東海第二発電所 審査資料	
資料番号	TKK審-29 改1
提出年月日	平成30年8月2日

東海第二発電所 劣化状況評価  
審査会合における指摘事項の回答  
(照射誘起型応力腐食割れ)

# 東海第二発電所 審査会合における指摘事項の回答一覧表

### 1. 破壊靱性評価式の策定

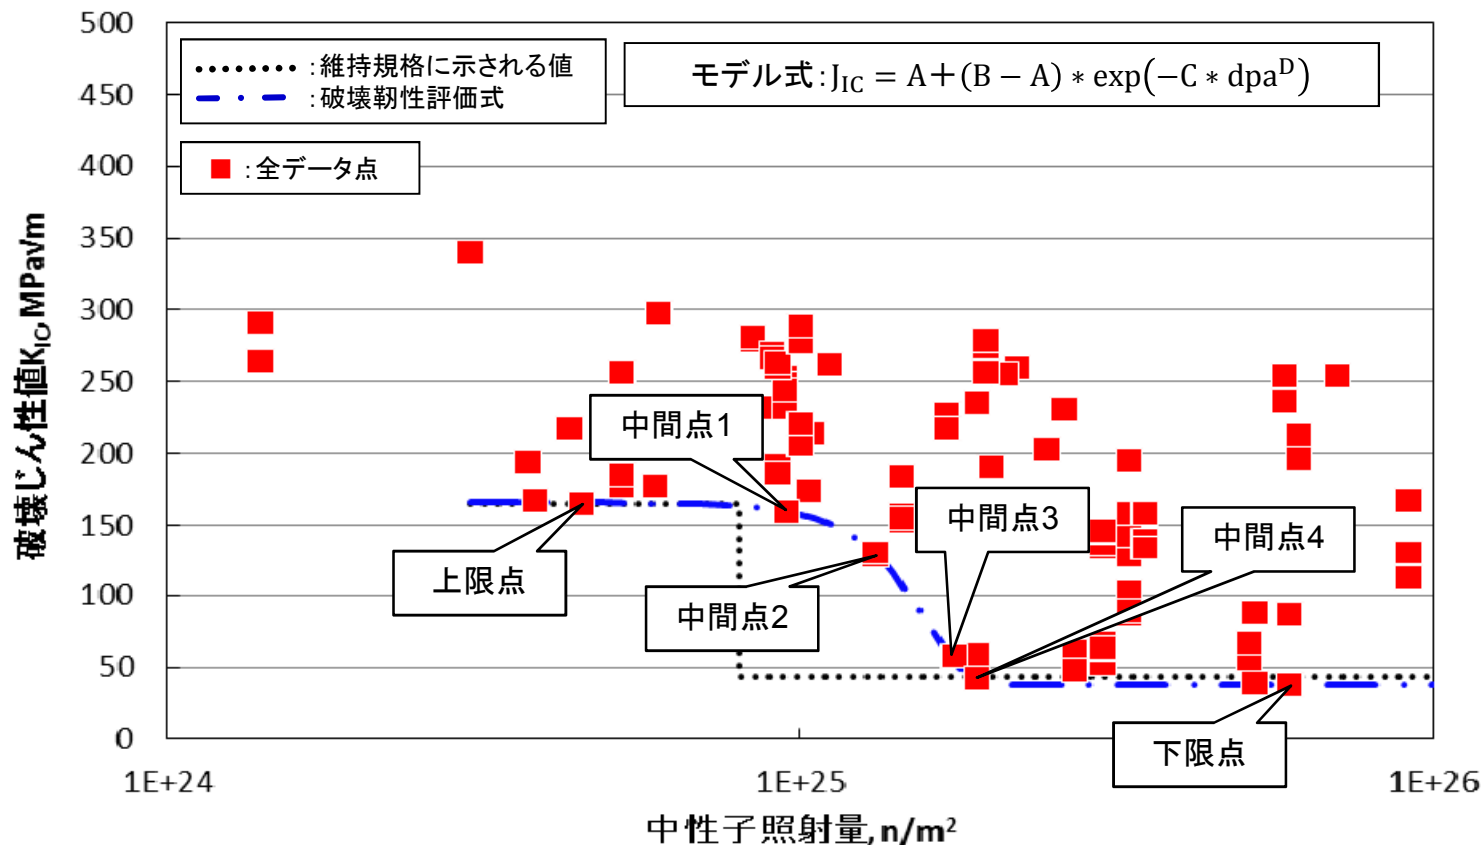
No.	指摘事項	回答
0601-1 劣化状況評価 (平成30年7月17日 第601回審査会合)	破壊靱性評価式の誤差を考慮しても保守的な評価であることを説明すること。	平成30年●月●日 P3 ~ P6

- 全データ点の下限線をフィッティングする上で、評価式の形状に大きく関わる重要なデータ点(上限点, 中間点, 下限点)を設定。
- モデル式のうち, Aは下限点, Bは上限点, 定数C,Dは, 上限点・中間点を下回り, 且つ, 各データ点の破壊靱性値と評価式による破壊靱性値の差の合計が最も小さくなるように設定。

破壊靱性評価式による曲線は、全データ点の破壊靱性値以下(マイナス側)となるよう作成した曲線である
